駅前広場

駅東広場
駅西広場

駅西広場

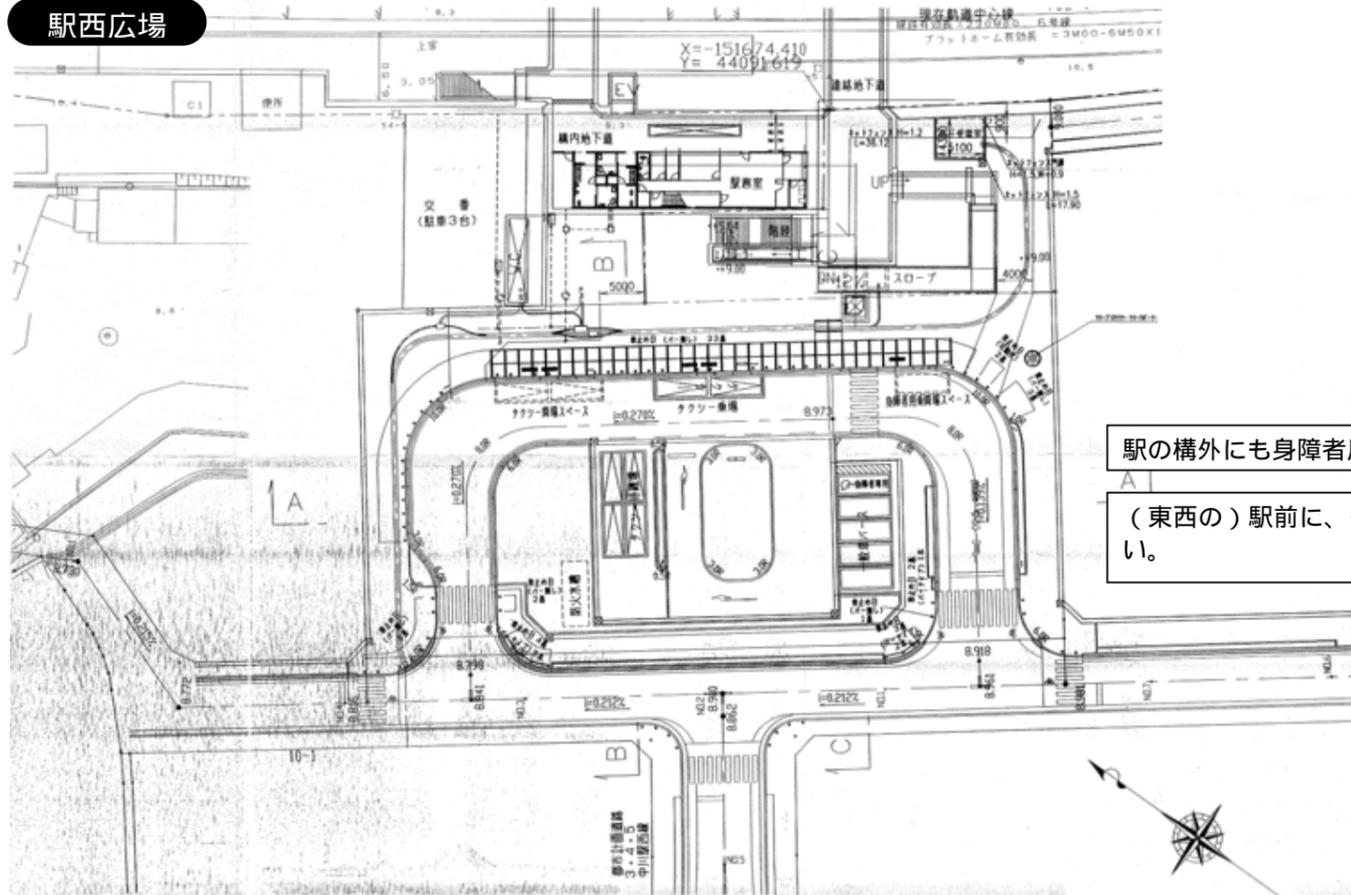
駅の構外にも身障者用付きトイレを。
(東西の) 駅前に、公的駐輪場が欲しい。

駅東広場

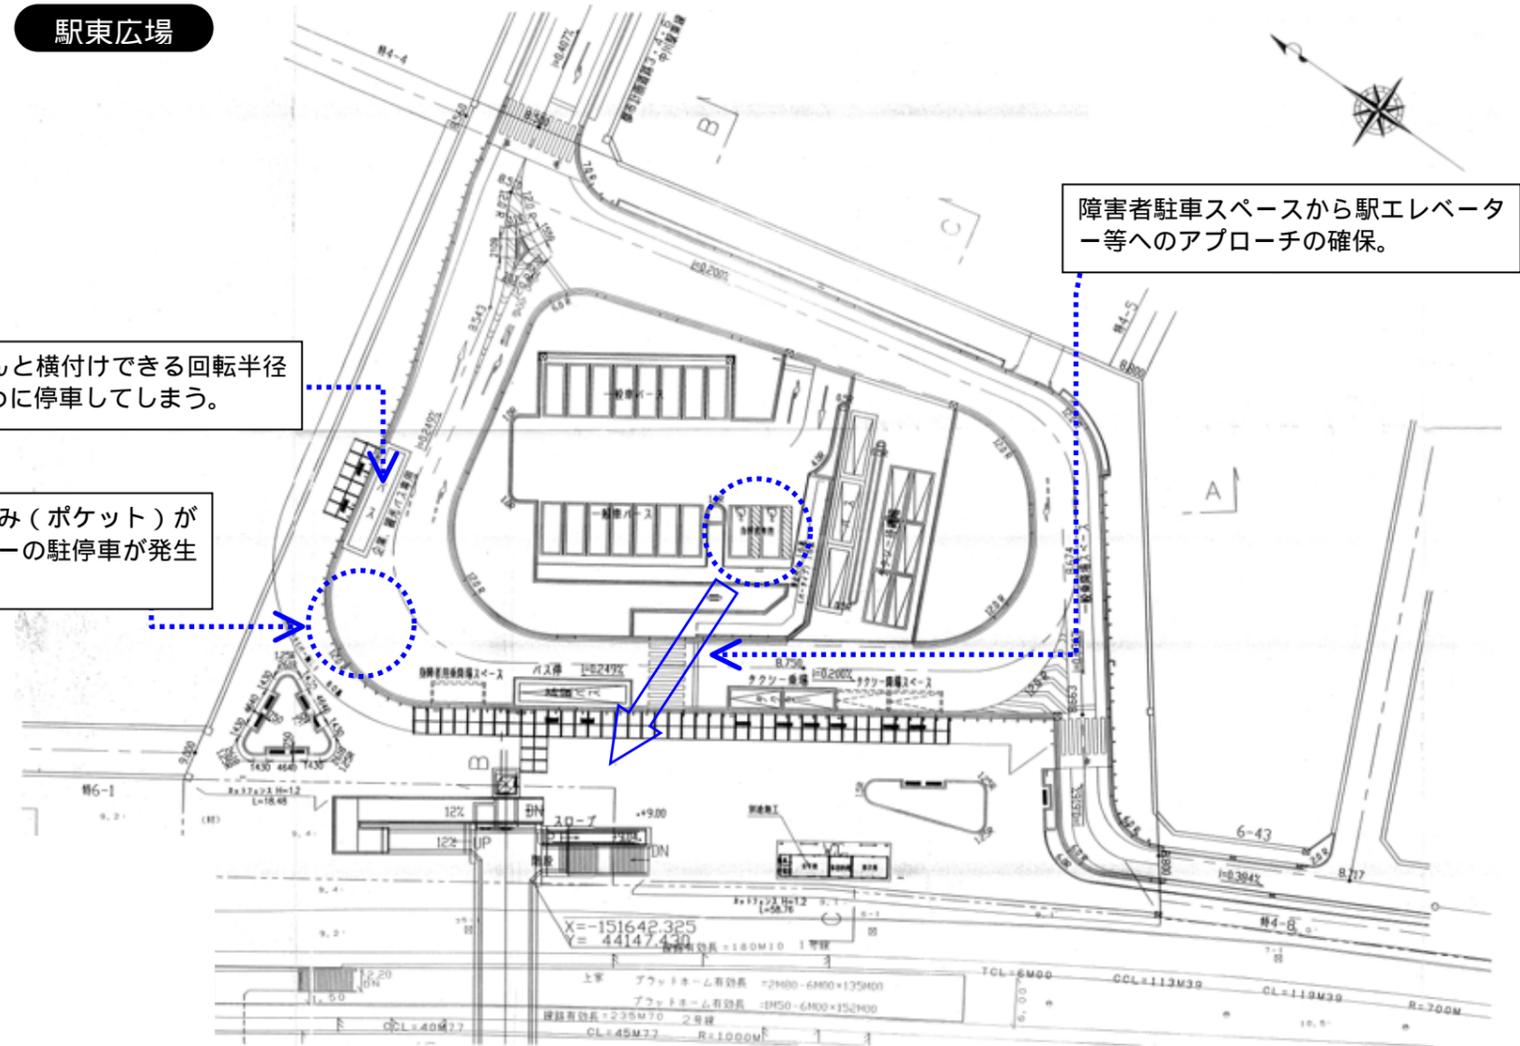
バスがきちんと横付けできる回転半径がない。斜めに停車してしまう。

カーブ部分のふくらみ(ポケット)が大きすぎる。マイカーの駐停車が発生しそう。

障害者駐車スペースから駅エレベーター等へのアプローチの確保。
